RESPUESTA A OBSERVACIONES

INVITACIÓN A PROPONER N° PA 027 CICB PARA EL SUMINISTRO E INSTALACIÓN DEL SISTEMA DE AUDIO Y VIDEO DEL PROYECTO CENTRO INTERNACIONAL DE CONVENCIONES DE BOGOTÁ (CICB)

PREGUNTAS AUDIO Y VIDEO

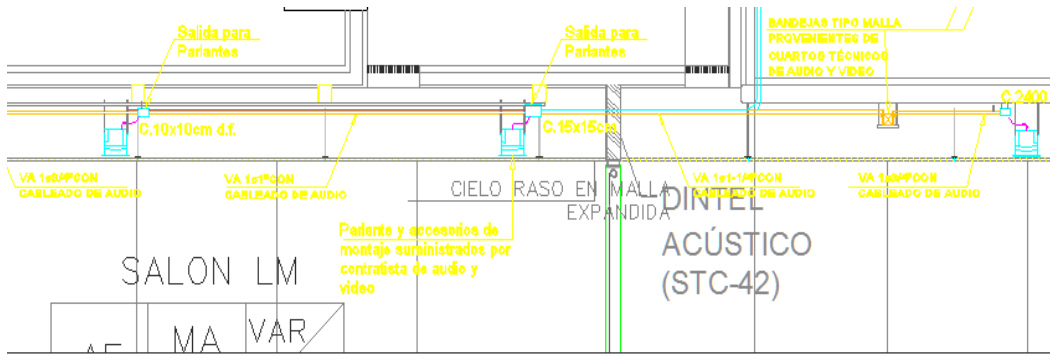
48. En cuadro de cantidades especifican las pantallas táctiles por salón, en los planos especifican pantallas táctiles y controladores de volumen locales, porque los controladores no están en los cuadros de cantidades por salones o van a utilizar las pantallas táctiles como interface de control general, las cuales según planos están en la parte exterior de los salones. ¿Estos deben hacer parte del sistema principal?

Rta. Los controladores de volumen son las pantallas táctiles. Los controladores son parte de esta fase de la licitación y deben ser considerados en la oferta.
